Spis. zn.: MC05/OSU/20563/2019/HAV/Sm.p.1592/3

Věc: Odvolání proti Rozhodnutí o schválení stavebního záměru na stavbu nazvanou jako RD Malvazinky – Maršner, Praha 5, ul. Na pláni, parcelní číslo 1592/3, KÚ Smíchov, ze dne 14. 6. 2019

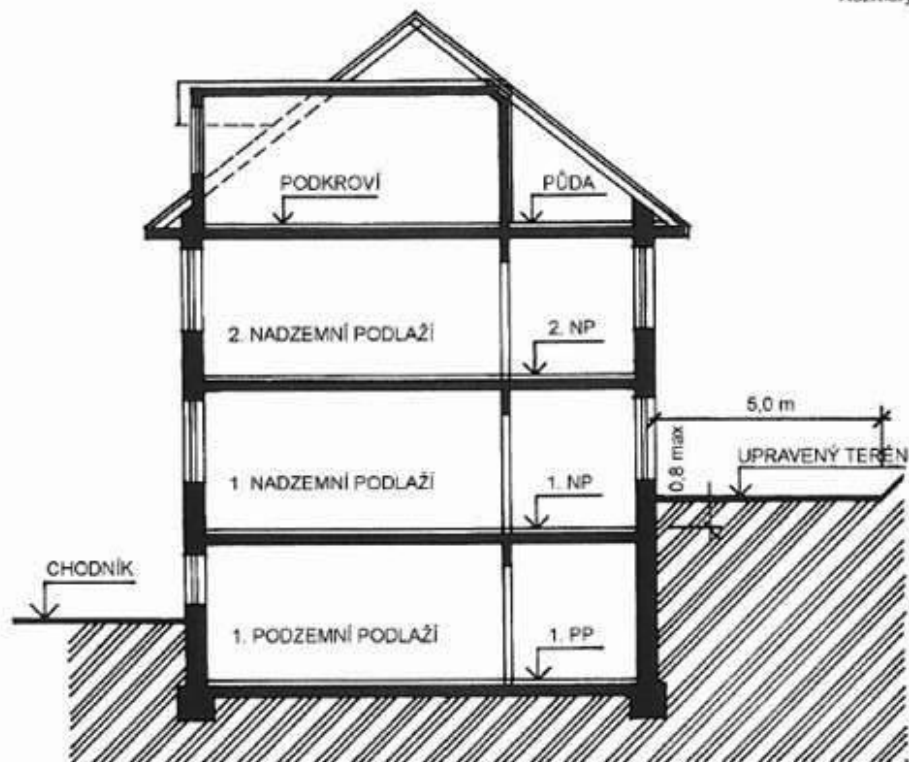
2) Nefunkční regulativ dle Studie Na pláni

Nevíme, proč ve Studii Na pláni je pro výše uvedenou stavbu o 3NP uveden regulativ "2NP + podkroví". Podkroví je termín, který Stavební zákon nezná a je definován pouze zcela vágně ČSN.

Dále se k termínu „podkroví“ vyjadřuje Ministerstvo pro místní rozvoj ČR, viz níže. Výše uvedená stavba nespĺňuje regulativy dané Studií Na pláni a z tohoto důvodu nevěříme Studii Na pláni jako celku.
